Merkblatt Nr. 105.4

Torpedo-Dreigang-Naben 515/415

Torpedo-Duomatic-Naben 102/101

## Betreff: KONSTRUKTIONSÄNDERUNG

Abdichtung des Festkonus-Kugellaufs auf der Antriebsseite

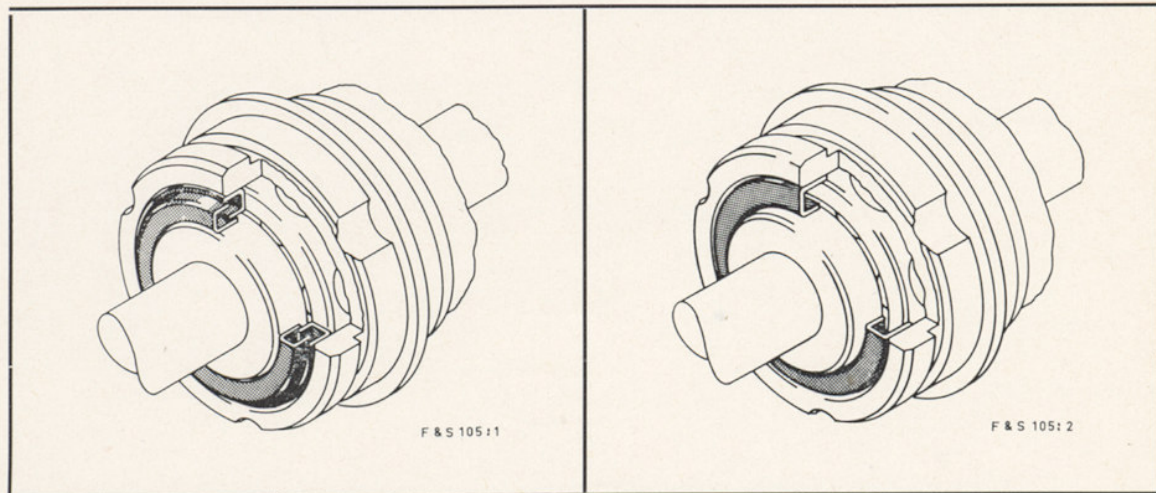
Der Staubdeckel Nr. 0521 105 000 auf dem Festkonus entfällt, dafür hat der Antreiber bzw. Planetenradträger einen neuen Staubdeckel.

Zsb. Antreiber für Torpedo-Dreigang-Naben:	0572 103 200 (bisher: 0572 103 100)
Zsb. Planetenradträger für Torpedo-Duomatic-Naben:	0172 100 200 (bisher: 0172 100 100)
Staubdeckel im Antreiber bzw. Planetenradträger:	0121 108 000 (bisher: 0521 106 000)
Festkonus für Dreigang- und Duomatic-Naben:	0508 102 000 (bisher: 0574 105 000)

1. Beim Einbau eines neuen Festkonusses (ohne Staubdeckel!) muß auch der Staubdeckel im Antreiber bzw. Planetenradträger ausgewechselt werden. Beachten Sie bitte, daß der neue Staubdeckel Nr. 0121 108 000 **umgekehrt** einzubauen ist (siehe Abbildung!).
2. Beim Einbau eines neuen Antreibers bzw. Planetenradträgers muß der Staubdeckel des Festkonusses entfernt werden!
